SERVICE INFO – INA 0097

Αλλαγή στις τροχαλίες μερικών τεντωτήρων για τον ιμάντα των παρελκομένων

Κατασκευαστές: Audi, Ford, Seat, Skoda, Volkswagen

Κωδικός
ανταλλακτικού: 534 0138 30
534 0145 10
534 0150 10

Εικόνα 1: Λεπτομερής όψη των τροχαλιών με τον προηγούμενο σχεδιασμό (αριστερά) και τον καινούριο σχεδιασμό (δεξιά)

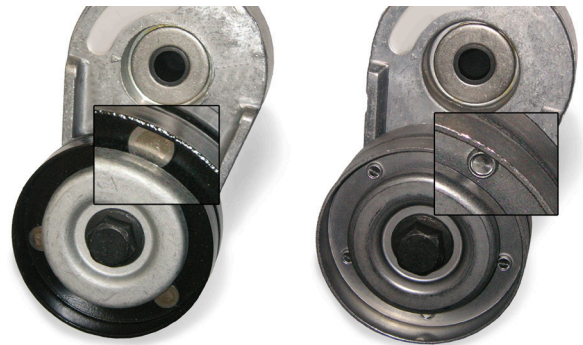
Όπως φαίνεται στην εικόνα 1, οι διαφορές είναι η επικάλυψη (πρηγούμενη μαύρη, τώρα γκρι μεταλλικό) και η ένωση μεταξύ των δύο μερών της τροχαλίας (προηγουμένως με περτσίνι, τώρα πρεσσαρισμένη).

Κατά τη μεταβατική περίοδο, μπορεί να διατίθενται και οι δύο τύποι. Και οι δύο εκδόσεις πληρούν τις τεχνικές προδιαγραφές και μπορούν να χρησιμοποιηθούν χωρίς περιορισμούς για τα αυτοκίνητα που αναφέρονται στους καταλόγους.
